EXPEDIENTE – RADICACIÓN: 17001-2-23-0105

RESOLUCIÓN DE NEGACIÓN No. 23-2-0335-NG

Manizales, 31 de octubre de 2023

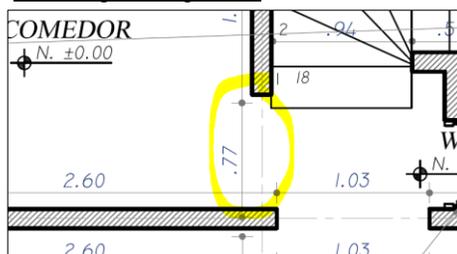
- 2.2.1.1 En primer piso (N.±0.00), revisar ancho libre de para el paso de área de comedor desde la zona de escalera.

Ver el siguiente gráfico:
